Notitie inspraak en overleg bestemmingsplan 'Augustinusga, De Wilgenhoeve'

Figuur 1: locatie opstelplaats + aansluiten op het hoofdwaterring

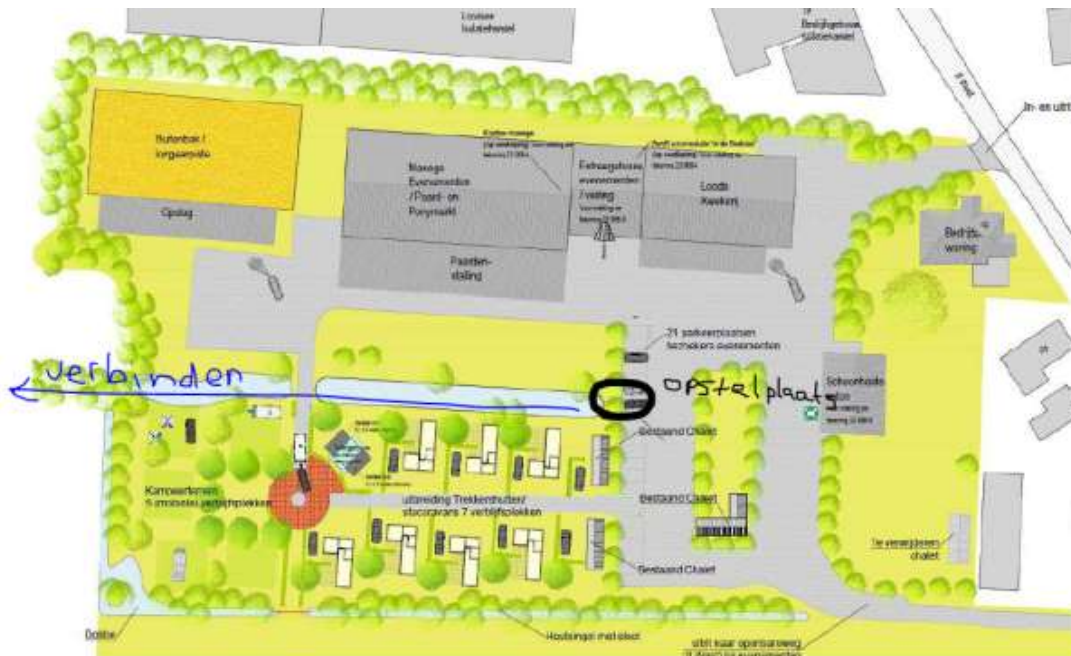
- Rookmelders in de kampeermiddelen te (laten) plaatsen in geval deze nog niet aanwezig zijn. Deze vergroten namelijk de kans op een veilige ontvluchting. Tevens kunnen ze de ontdekkingstijd (en daarmee de meldtijd) voor een brand vergroten;
- Na te gaan of het mogelijk is om de sloten op het perceel in verbinding te (laten) brengen met het zuidelijk gelegen hoofdwater;
- Op het aangegeven punt op de afbeelding (zie bijlage 1) een opstelplaats (10 x 4 meter) voor een brandweervoertuig te (laten) realiseren.

Het advies wordt als bijlage opgenomen als onderdeel van de toelichting. Ook wordt in de toelichting een extra paragraaf “Bluswatervoorziening” opgenomen, voorzien van de inhoud van vorenstaand advies. De plicht tot het realiseren van een opstelplaats (10 x 4 meter) voor een brandweervoertuig, wordt in de regels als een voorwaardelijke verplichting opgenomen, inclusief een verwijzing naar bijlage 1.
